歡迎

設計接駁電網的可再生能源發電系統常見不符項目

i. 隔離 / 開關設備及過電流和對地漏電的保護設備

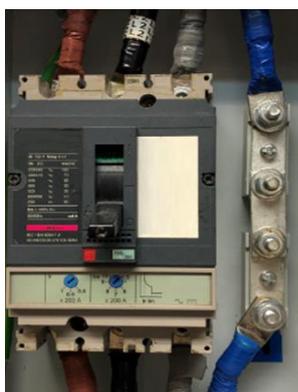
總開關未具備過電流和對地漏電的保護設備。

總開關須具備隔離 / 開關設備及過電流和對地漏電的保護設備。

ii. 極數

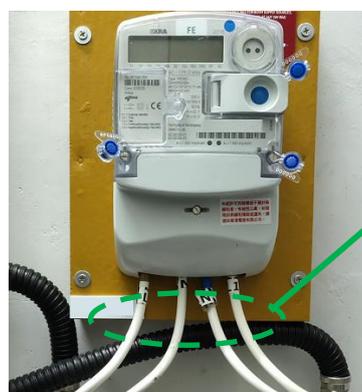
單極開關不可用作單相可再生能源發電系統的總開關。

三極或三極及中性開關不可用作三相可再生能源發電系統的總開關。

單相可再生能源發電系統的總開關須為雙極類型開關，可以將相導體及中性導體切斷。

三相可再生能源發電系統的總開關須為四極類型開關。

2. 直駁式電表的人表線

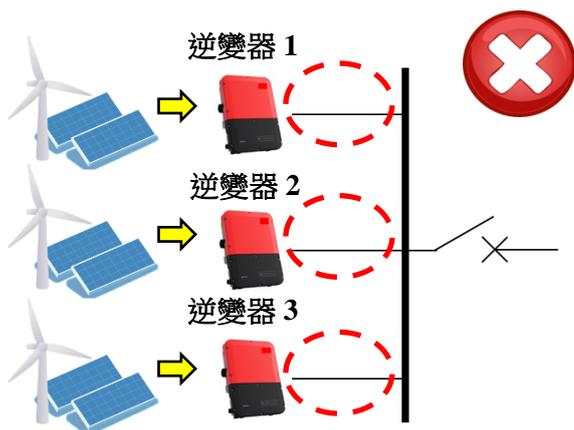
導體截面積
< 4 平方毫米

截面積小於 4 平方毫米的銅絞合導體不可用作接駁至直駁式電表。

導體最小截面積
= 4 平方毫米

直駁式電表的人表線最小截面積須為 4 平方毫米銅絞合導體。

3. 保護器件的安裝

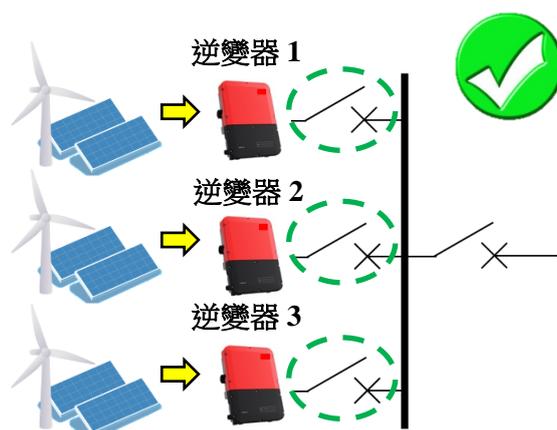
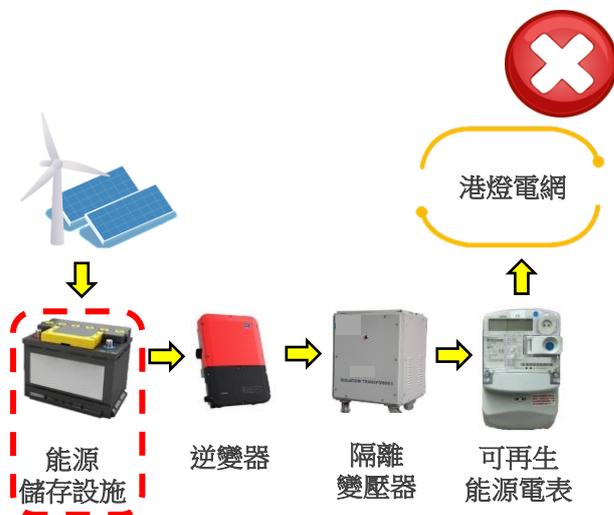
每個並聯連接的逆變器的輸出端未有裝設保護器件。

每個並聯連接的逆變器的輸出端都應裝設保護器件。
